## 1. 第 47 回流域委員会傍聴者意見と意見に対する回答

### 傍聴者意見

### 傍聴者意見に対する回答

平成16年報告書より抜粋して加筆

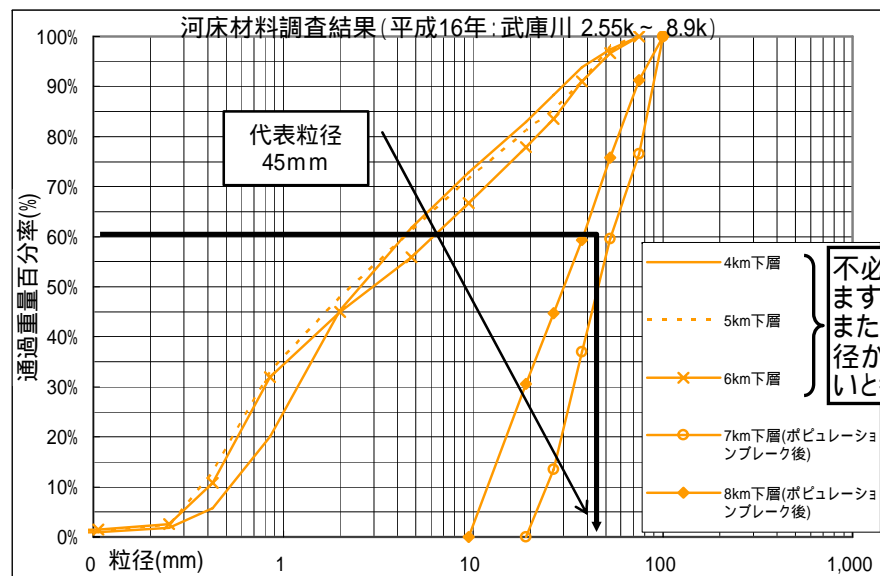
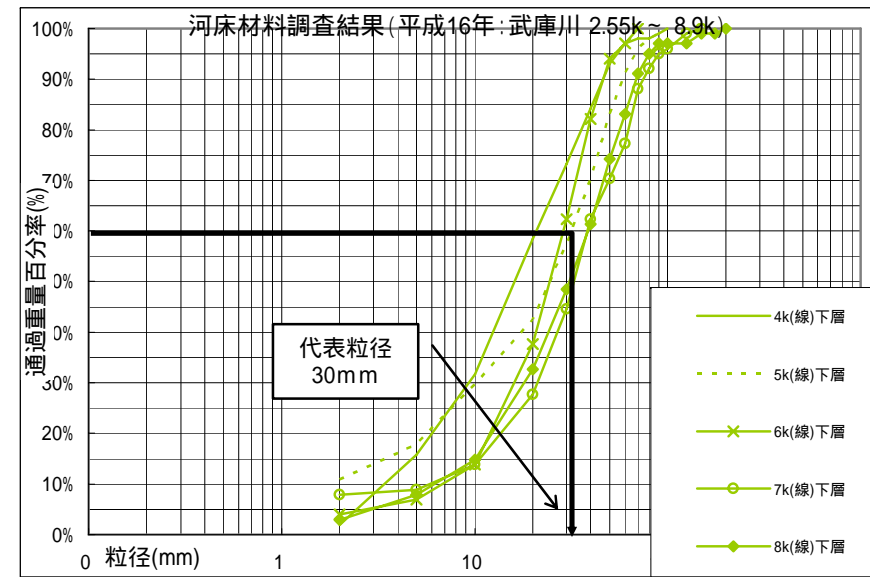
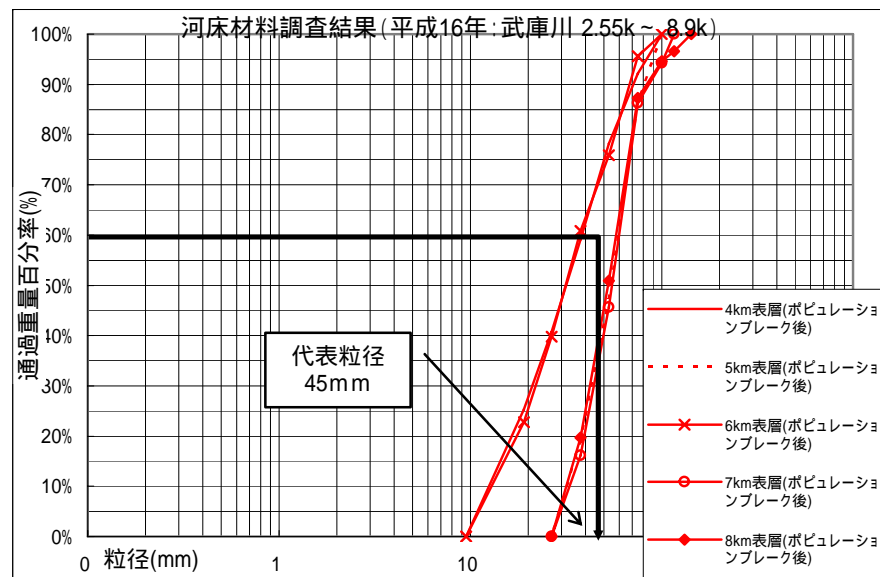
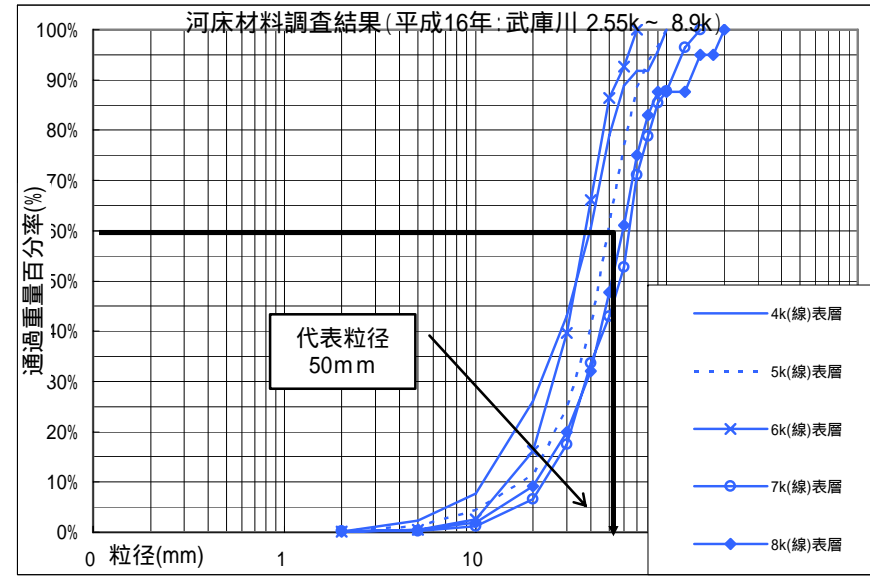
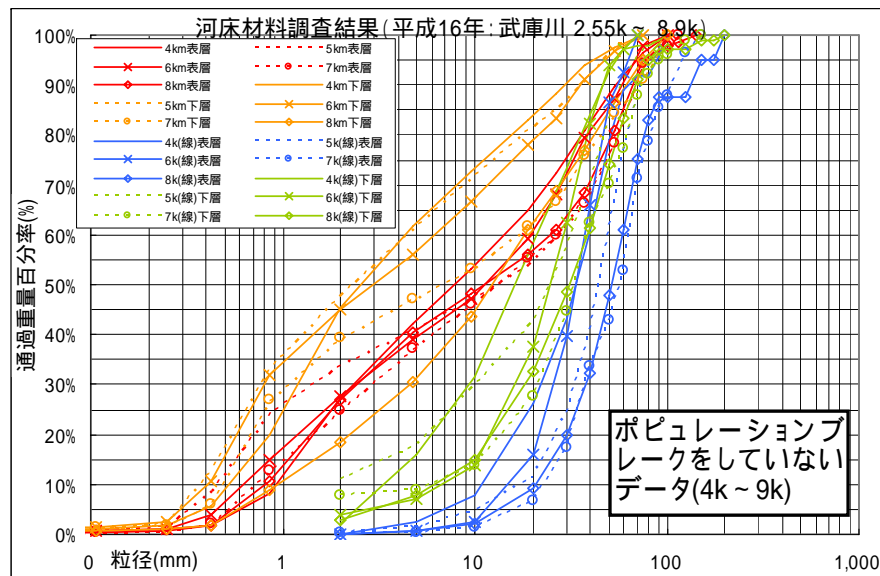
県が根拠としている、平成14年の報告書で記載された粒度分布調査は、「平成14年3月 武庫川治水計画検討業務報告書」の10-19(資料-5)によれば、2k地点のみ採取法で下層も調査しているが、4キロより上流は、線格子法で表層のみの判断で、粒度分布、代表粒径を決定しているが、ワーキンググループに県が提出した資料では、表層の粒度分布図であることは明らかにしていない。また、平成16年報告書の粒度分布図(資料-6)も示しているが、その説明で、4k、5k、6kの下層の粒度分布が、「同じ4k~6kの他の粒度分布曲線と比較して、著しく粒径が小さくなっており、当該区間を代表する粒度分布ではないと考えられる」としているが、同じ区間の他の粒度分布というのは、表層の粒度分布でないのか。表層と比べて、下層の粒度が細かいというのは当たり前なことだが、それでもって採用できないというのは、まったく根拠ない。いったい、『資料-1(改訂新版 建設省河川砂防技術基準(案)P187,188)に明記されているように河道部の粒度分布調査においては、「表面から30cmの表層を取り除き、「さらに30cmの深さから砂礫を採取するものとする」とされている。』基準を全く理解していないのか、知らないとは到底考えられず、知っていて大変なごまかしをしているのか。ワーキングチームに県が出した説明文書では、この基準のことや下層と上層のデータの違いとその意味について一言も語っていないが、だんまりを決め込んで、やり過ごそうとしているのか。

オレンジ色の粒度分布図を見れば明らかなように、4k、5k、6k地点は代表粒径(60%値)は、4mm強~6mm程度である。どういうわけか、この粒度分布図では、7k、8kの粒度分布図はポピュレーション後の、いわば加工後のデータしか示されていず、結局、このポピュレーションブレーク後の値と比べて、45mmを代表粒径は問題なしと結論付けている。

しかし、平成16年報告書の9-52には、採取法の下層の60%値が示されており、そこでは、4k・・・4.3mm、5k・・・4.3mm、6k・・・6.3mm、7k・・・16.7mm、8k・・・18.3mm、9k・・・8.3mmと記されている。基準どおり、下層の粒度分布に着目すれば、県が主張する「45mmが代表粒径」は、いかにこの地域の河床を代表していないか明らかである。

・4k、5k、6kの代表粒径に関しては、平成16年報告書P9-52の採取法(下層)のみの60%値を引用されていますが、P1~P2でご説明したとおり、下層のデータだけを根拠に議論をするのは適切ではありません。

・同様に4k、5k、6kの代表粒径に関して、4種類の調査結果のうち、採取法(下層)のみ、それもポピュレーションブレーク前の一部のデータだけを引用して主張を展開され、さらに、「粒度分布図はポピュレーションブレーク後の、いわば加工後のデータしか示されていず」と指摘さ

れていますが、「第47回流域委員会資料3-15」(本資料P5~P6に関連資料を転記)に、線格子法(下層)、線格子法(表層)、採取法(表層)も含めた4種類のデータについてポピュレーションブレーク前後両方の粒度分布図を示した上で代表粒径の設定についてご説明し、かつ、8kのポピュレーションブレークについては、詳細な図をつけて説明しています。これらのデータをもとに、線格子法(表層、下層)、及び採取法(表層、下層)の4種類の全てのデータを比較すること等により、意見書で引用されている採取法(下層)の4k、5k、6kが異常値であるとした判断、及び代表粒径を45mmとして設定は妥当であると考えています。

不必要にポピュレーションブレイクをしていると指摘されていますが、ポピュレーションブレイクは行っていません。また、同じ4k~6kの他の粒度分布曲線と比較して、著しく粒径が小さくなっており、当該区間を代表する粒度分布ではないと考えられます。

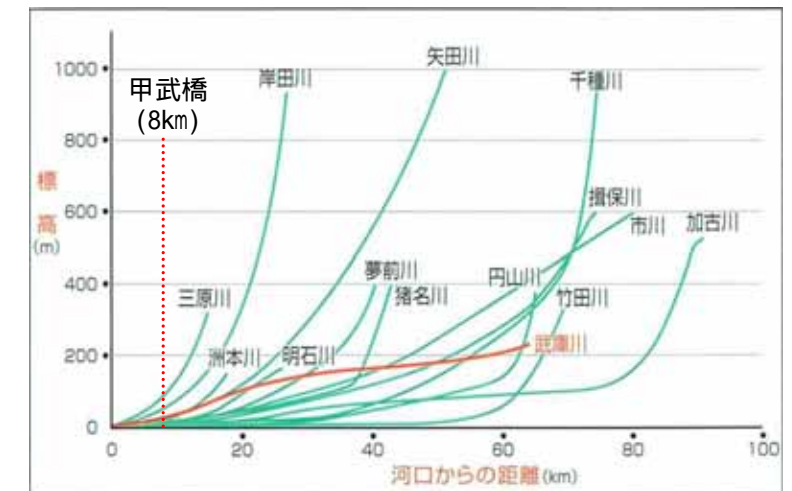
② 仮に平成16年の洪水時に低水路の河床が深掘れした河道断面が出来、流下能力に影響を与えたというのであれば、相当長い区間の河床がえぐりとられなければならないが、それは可能か。甲武橋から下流だけでも、比較的緩やかな河床勾配にもかかわらず6箇所も床止めがある。床止めごとに上流の水位が維持されるのに、流下能力に大きな影響を与えるような状況が起きたとは考えられないが、具体的に検討したのか。

「第47回流域委員会 資料3-15 P11」に記述しているとおり、低水路河床の深掘れは、「ズレ率が大きくなった要因と成り得る項目の例」として挙げているもので、これが要因であると特定したものではありませんし、具体的に検討したものでもありません。現時点においては、低水路河床の深掘れは、ズレ率が大きくなる要因、または、複合的な要因の内の一つである可能性があると考えています。

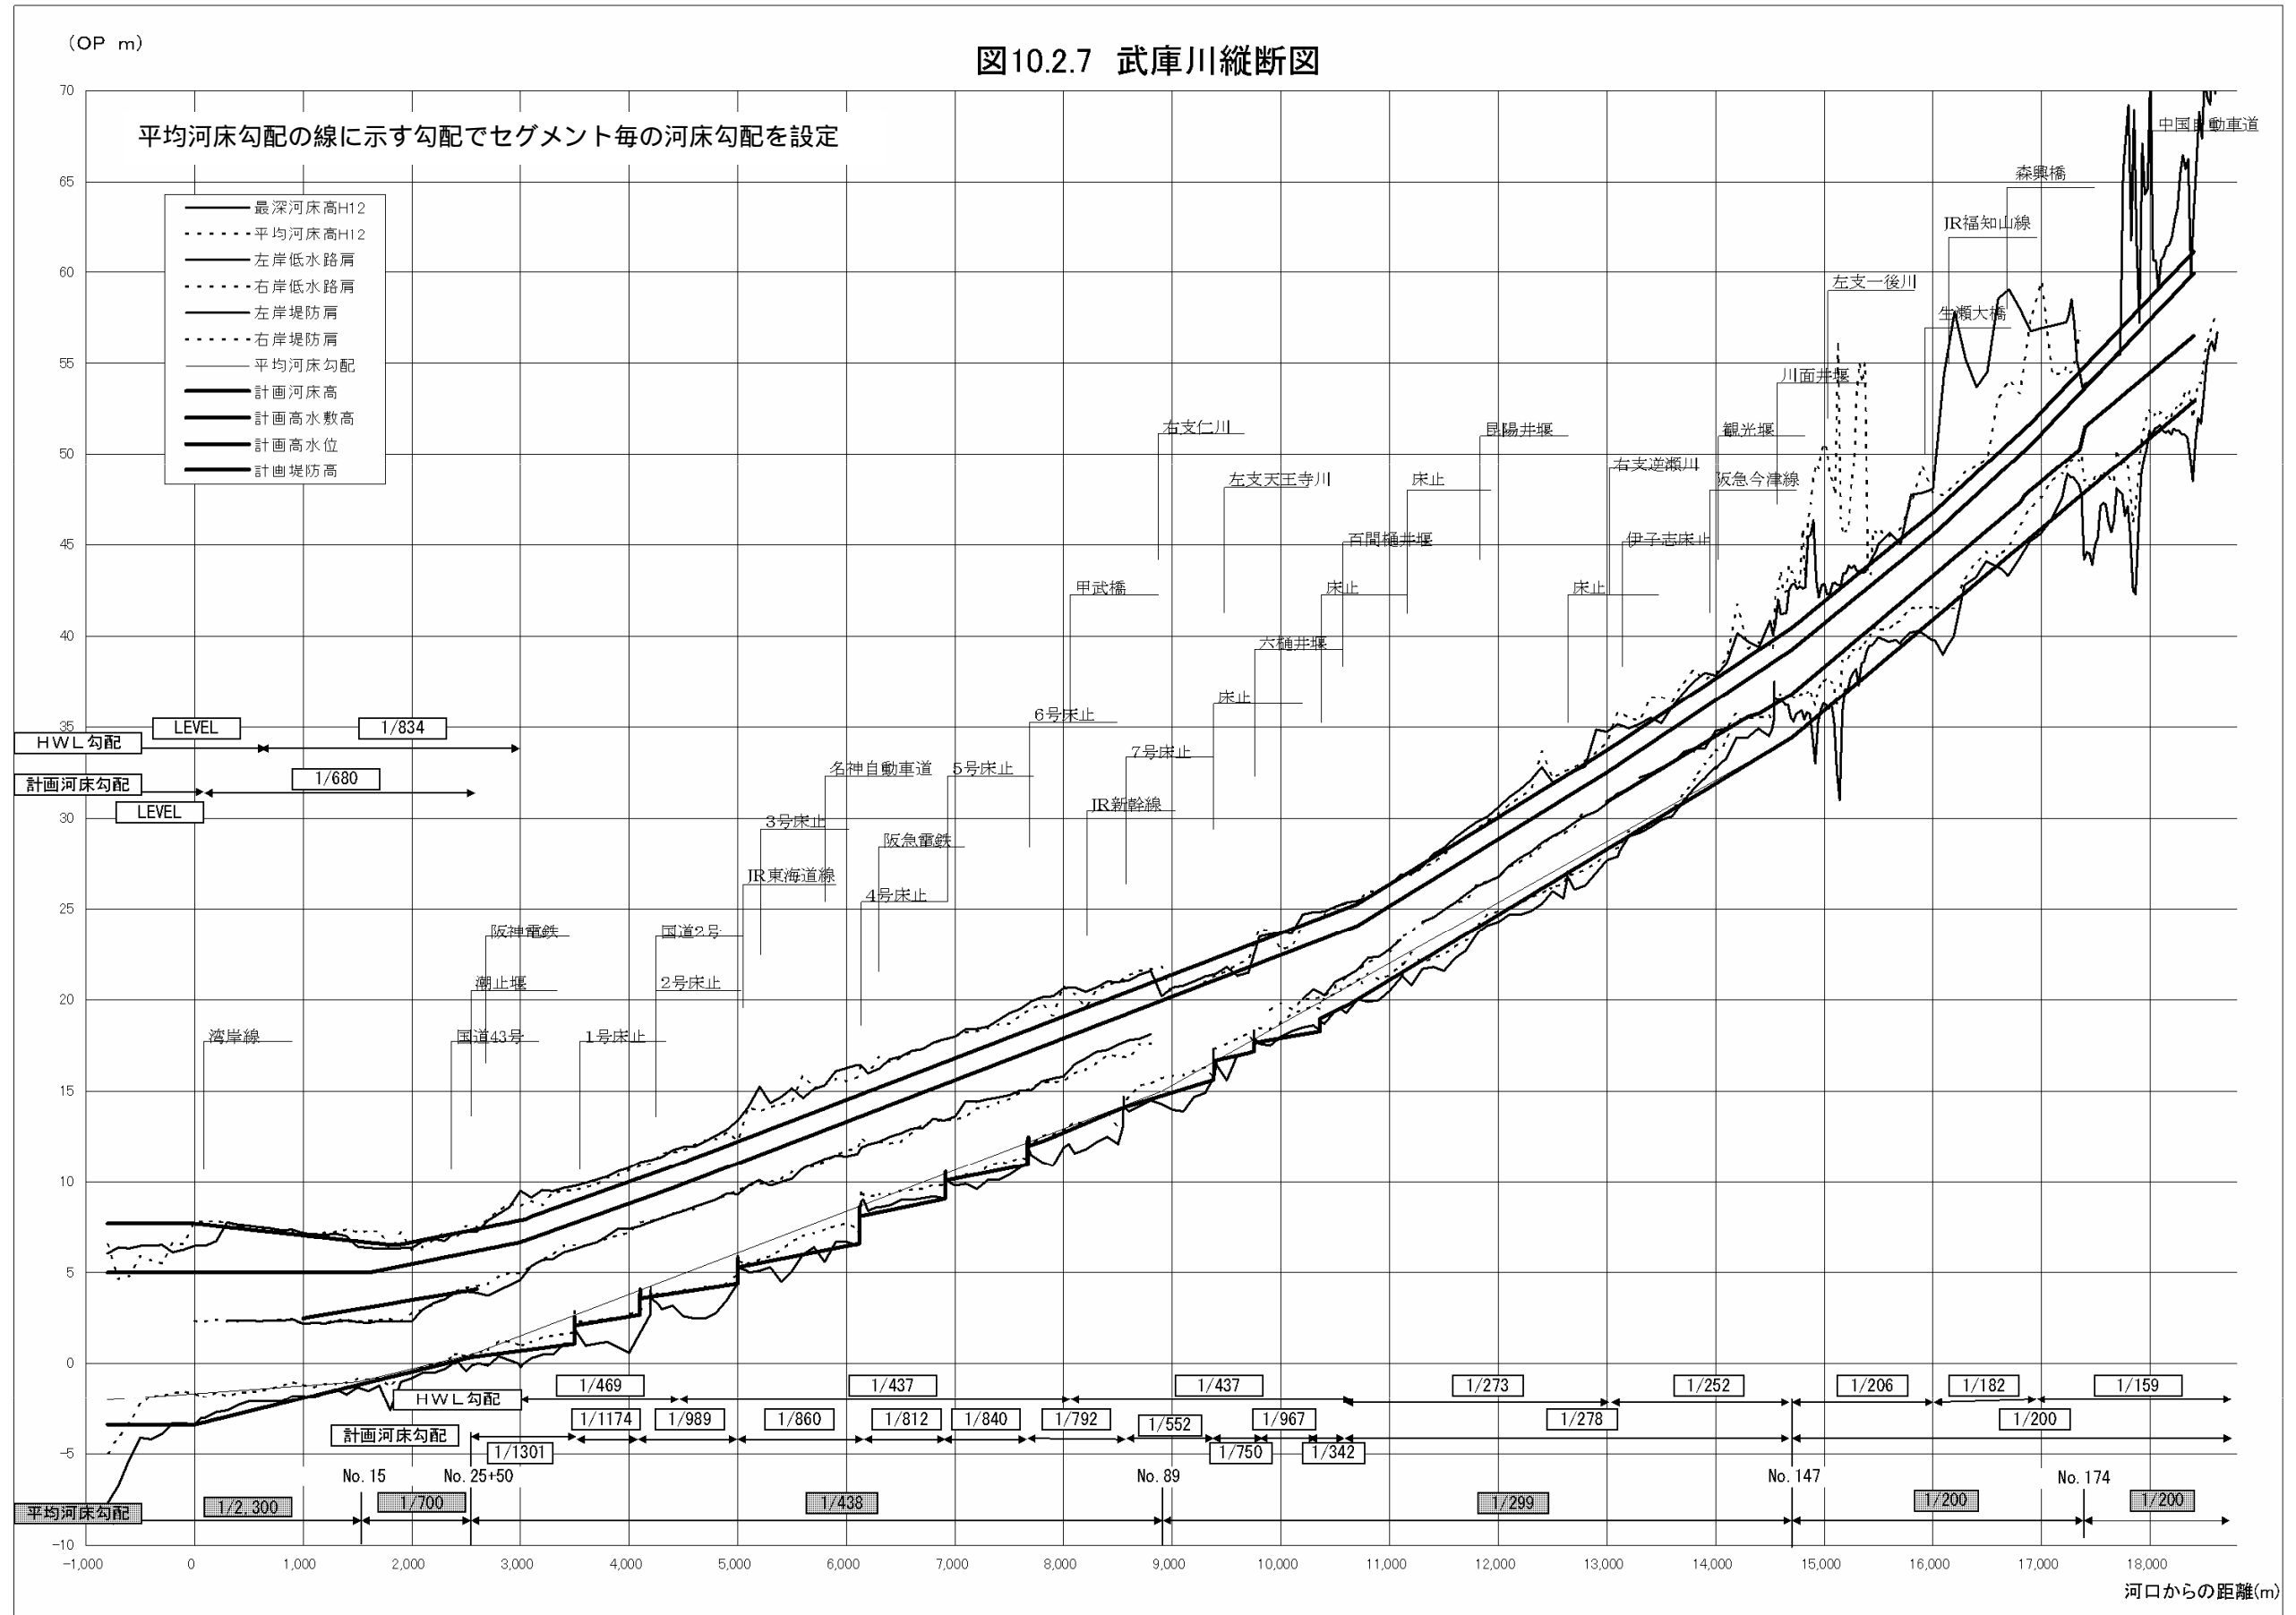
3 キロ地点の粒度分布調査をすれば、2.5 キロ地点で河道区分を変える意味があるかどうか、はっきりすると考えられるが、河床勾配についてもここで大きく折れているという理由も再検討が要るのではないかと考える。

(5) に触れるように潮止め堰撤去をすれば、形の上でも河床勾配が大きく折れているという理由がなくなるが、現在の平均河床勾配で見ても、2.5 キロ地点で河道区分を変えなければならないように見えない。

資料—11 は、台風 23 号後の平均河床図であるが、2.5 キロ地点で平均河床が大きく折れているようには見えない。河口から南部橋あたりまでが同じ河床勾配と読み取れる。2k あたりから 6k 地点上流=4 号床止めまでは、ほぼ同じ河床勾配と読み取れる。次に、6k 地点上流=4 号床止めからは、9.4 キロ付近=8 号床止めまでが、ほぼ同一の河床勾配と読み取れる。なお、7 号床止めと 8 号床止めの間以外に台風前後での平均河床の大きな変動は見られないので、この平均河床勾配で検討する意味はあると考える。

以上、最下流部の河道区分について、平均河床勾配、粒度分布調査の見直しと一部実施 (3 キロ地点) によって、河道区分を見直すべきである。少なくとも 2.5 キロ地点で河道区分を変えることは妥当でないとする。

セグメント区分(河道区分)の考え方は、これまでからたびたび引用されている平成 14 年報告書の P10-12～P10-26 に記載されており、また、既にご入手されていると思われる「第 47 回 総合治水ワーキング 資料 7 (別冊参考資料 1)」にも添付されていますので、詳細はそちらをご覧ください。ここでは、河床勾配の設定に用いた縦断図(次頁)とセグメント区分の結果(右表)のみを転記します。セグメント区分の検討結果については、意見書で主張されている内容と比較しても妥当であると判断しており、ご指摘の内容に従って修正する予定はありません。

なお、特にポイントとして主張されている 2.5k の河床勾配について、以下の点について指摘させていただきます。P11 に意見書の主張の根拠として添付された河床勾配を検討された縦断図を添付しますが、「2.5k で河床勾配が大きく折れているようには見えない」、あるいは、「2k あたりから 6k 地点上流 = 4 号床止めまでは、ほぼ同じ河床勾配と読み取れる」ことの根拠として引かれている太い実線が、2.5k で平均河床高の線と交差しており、2.5k より下流では平均河床高より低く、2.5k より上流では平均河床高より高くなっています。したがって、この太線を根拠として 2.5k の河床勾配が太実線と同じ勾配であり、2k～6k が一定勾配と主張することが正しいと言えるか疑問です。
